PARQUES NACIONALES NATURALES DE COLOMBIA

**INFORME FINAL**  
**AUDITORÍA INTERNA A LA IMPLEMENTACIÓN DE LA NORMA TÉCNICA COLOMBIANA NTC 6047 DE 2013 RELACIONADA CON LA ACCESIBILIDAD AL MEDIO FÍSICO, ESPACIOS DE SERVICIO AL CIUDADANO EN LA ADMINISTRACIÓN PÚBLICA, EN PARQUES NACIONALES NATURALES DE COLOMBIA - SEDE CENTRAL.**

Bogotá, 19 de octubre de 2021

Imagen No. 8 Sede Central

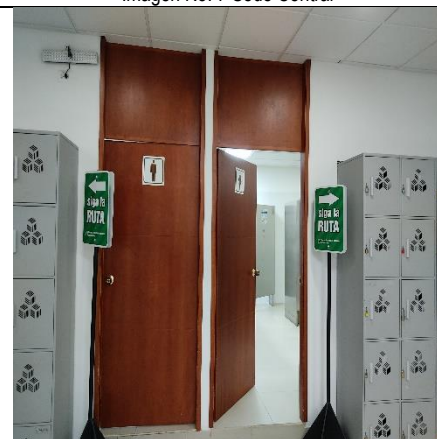
Se evidenció el incumplimiento del numeral 4 y numeral 7.2 de la NTC 6047 de 2013 por cuanto el acceso vehicular desde la calle 74 no cuenta con sitios de estacionamiento demarcados, no cuenta con rampa desde el nivel de la calle que permita el ingreso de personas en sillas de ruedas, la rampa o sendero existente para la circulación de personas en sillas de ruedas construida desde el andén no se ajusta a lo contemplado en la norma con relación a la pendiente, descanso, barandas en su construcción así como la falta en el suministro de la información visual, audible y táctil para ayudar a la orientación y a la señalización para la ubicación de dicha rampa o sendero.

Se evidenció que el espacio destinado a la recepción y acceso al punto de atención no cuenta con la señalización que facilite al usuario su ubicación y la distribución a otras áreas de la entidad, según lo establecido en el numeral 4 de la NTC 6047 de 2013.

Imagen No. 15 Sede Central

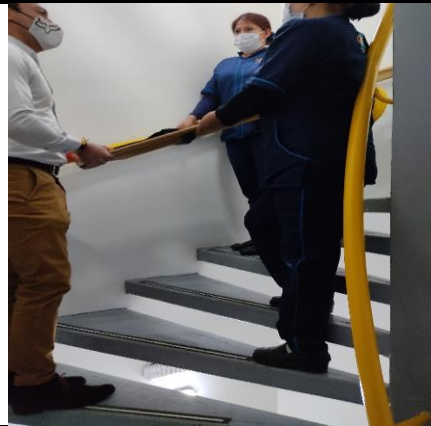
La escalera no cuenta con área de descanso central, los descansos están en la plataforma de acceso en cada uno de los pisos.

El ancho útil tomado desde los bordes internos de los pasamanos, para los tramos de los escalones está comprendido entre 91 cms, 1,05 cms y 1,13 cms en las curvas.

De lo anterior se evidenció que la escalera de circulación vertical y dispuesta en caso de emergencia para la evacuación de las personas en la edificación, no cumple los requerimientos de la norma por cuanto no permite la evacuación de personas en forma asistida y segura en caso de emergencia, no facilita el transporte de una persona en una camilla y/o silla de ruedas, a partir de la forma de fabricación, la altura y el ancho libre de los escalones, el ancho y profundidad de la huella, La contrahuella y la huella de los escalones en los tramo de escalera no son uniformes.

Se evidenció que la escalera no cuenta con el espacio suficiente para que descienda una silla y/o camilla de evacuación en caso de emergencia, no deja espacio para permitir el contraflujo, es decir, el acceso de los equipos de rescate que ingresan a la edificación hacia el siniestro, por el ancho de la escalera se obstruye el paso impidiendo la evacuación de las personas

Los pasamanos instalados en las escaleras de emergencia cuando se cruzan con las entradas a los pisos, sus extremos no están volteados hacia la pared, o volteados hacia abajo, terminando a nivel del piso (numeral 12.4 de la norma).

Se evidenció que la ruta de accesibilidad disponible para evacuación en caso de emergencia, dentro de la edificación está compuesta por la escalera metálica de circulación vertical y dispuesta para la evacuación de las personas. Esta escalera no cumple los requerimientos de la norma por cuanto no permite la evacuación de personas en forma asistida y segura en caso de emergencia, el espacio no facilita el transporte de una persona en camilla y/o en silla de ruedas, a partir de la forma irregular de fabricación, la altura y el ancho libre de los escalones, el ancho y profundidad de la huella, el espacio no permite el contraflujo para el acceso de los equipos de rescate que ingresan a la edificación para atender el siniestro, siendo obstruido el paso e impidiendo la evacuación de las personas, según lo establecido en el numeral 11, 43 y anexo C de la NTC 6047 de 2013.

Se evidenció que los extremos de los pasamanos instalados en las escaleras de emergencia no están volteados hacia la pared o hacia abajo terminando a nivel del piso, en los cruces de las entradas a los pisos, de acuerdo a lo establecido en el numeral 12.4 de la NTC 6047 de 2013.

Imagen No. 25 Sede Central

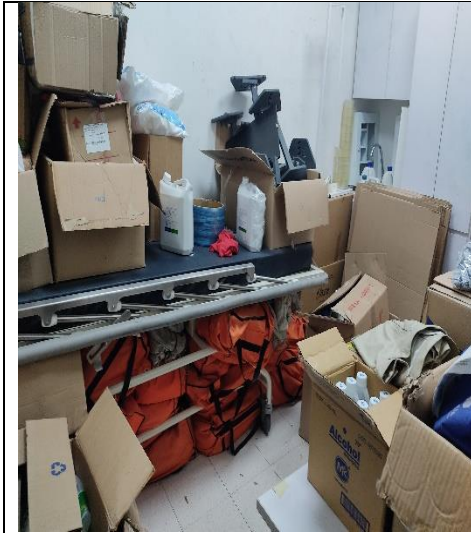
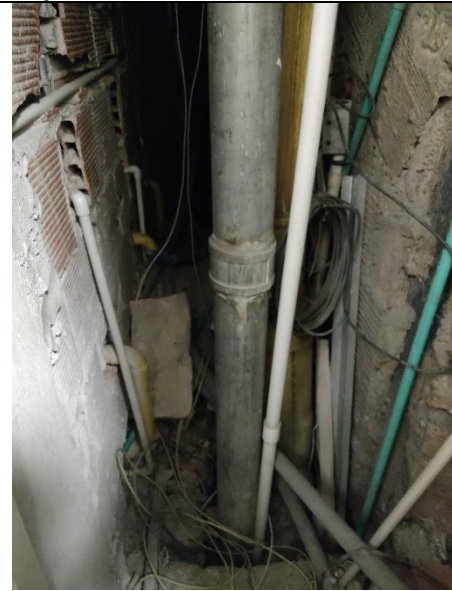
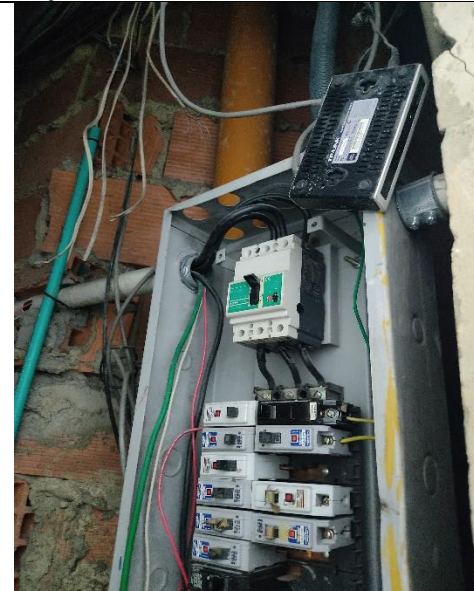
Se evidenció que el espacio destinado a la enfermería no cumple la función de atender la normatividad interna del lugar en un plan de emergencias y estar disponible para la atención en los procedimientos de evacuación en casos de emergencia. La enfermería no está señalizada, se utiliza como bodega para el almacenamiento de los diferentes productos que se utilizan en los protocolos de bioseguridad derivados de la emergencia sanitaria por la pandemia COVID 19, las paredes se encuentran sucias y manchadas sin que cuenten con el mantenimiento e higiene que demanda la enfermería, los techos se encuentran manchados por residuos de agua derivada de filtraciones de los baños ubicados en la parte superior, este espacio permite el acceso a un ducto de aguas residuales y cajas de corriente eléctrica los cuales no cuentan con las medidas mínimas de seguridad y protección, no se cuenta con la señalización de peligro y de impedimento de acceso a personas ajenas a este ducto, según lo establecido en el numeral 35 de la NTC 6047 de 2013.

Imagen No. 34 Sede Central

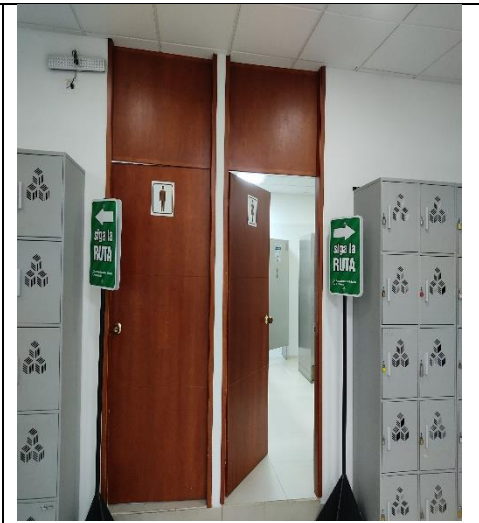
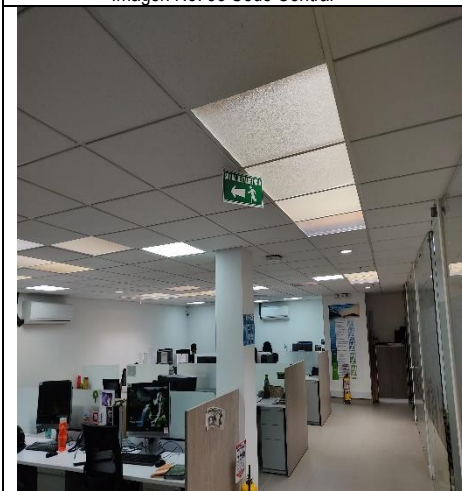
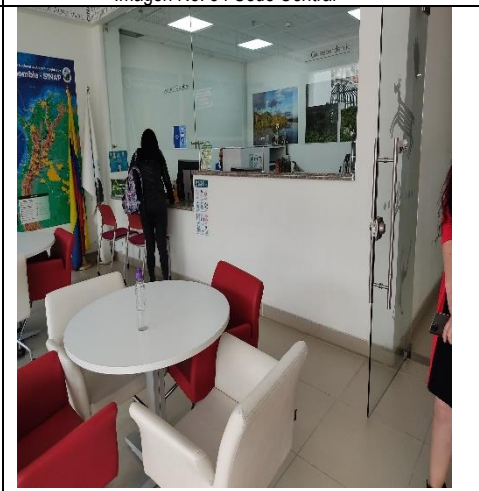
La señalización con que cuenta el edificio permite la orientación a las personas, está ubicada en los puntos tales como entradas, escaleras, entradas a ascensores, se utiliza alguna señalización mediante texto complementada con símbolos gráficos para facilitar su comprensión por todas las personas. Esta señalización no suministra información táctil adicional para ser utilizada por personas ciegas o con capacidad visual reducida, las superficies peatonales no presentan cambios en el material con indicadores táctiles, estas superficies no cuentan con señales luminosas, la señalización utilizada no es la apropiada según los requisitos de la norma en tamaño, simbología, iluminación, tipo, ubicación, no cuenta con un estudio o política para determinar el tipo, la ubicación y cantidad de dicha señalización entre otros aspectos.

El edificio en su entrada principal no cuenta con los medios para orientación a los residentes y visitantes o usuarios de los servicios que describir la ubicación y naturaleza de la edificación debidamente señalizada e iluminada y de fácil acceso a personas con discapacidad física para el suministro de información visual, audible y táctil.

Se evidenció señalización mal instalada ubicada en el piso 8 y en el área de cafetería primer piso, indicando rutas a seguir en direcciones contrarias, las cuales generan confusión y conducen a lugares diferentes a los de evacuación.

Se evidenció la instalación excesiva de señales y de material visual colocado demasiado cerca como carteles informativos en especial en los espacios de entrada a los ascensores en los pisos.

La instalación o fijación de las señales no se ajusta a lo establecido por la norma por cuanto se encuentran instaladas a una altura superior a 1.60 m. no son de fácil acceso, no es posible tocarlas y leer con los dedos por personas en sillas de ruedas o de baja estatura.

Se evidenció que el edificio en su entrada principal no cuenta con los medios para orientación a los residentes y visitantes o usuarios de los servicios, que describa la ubicación y naturaleza de la edificación debidamente señalizada e iluminada y de fácil acceso a personas con discapacidad física, para el suministro de información visual, audible y táctil, según lo establecido en el numeral 44 de la NTC 6047 de 2013.

Se evidenció que la señalización con que cuenta el edificio no suministra información táctil adicional para ser utilizada por personas ciegas o con capacidad visual reducida, las superficies peatonales no presentan cambios en el material con indicadores táctiles, estas superficies no cuentan con señales luminosas, la señalización utilizada no es la apropiada según los requisitos de la norma en tamaño, simbología, iluminación, tipo y ubicación, no se cuenta con un estudio o política para determinar el tipo, la ubicación y cantidad de dicha señalización entre otros aspectos de la norma, según lo establecido en el numeral 45 de la NTC 6047 de 2013.
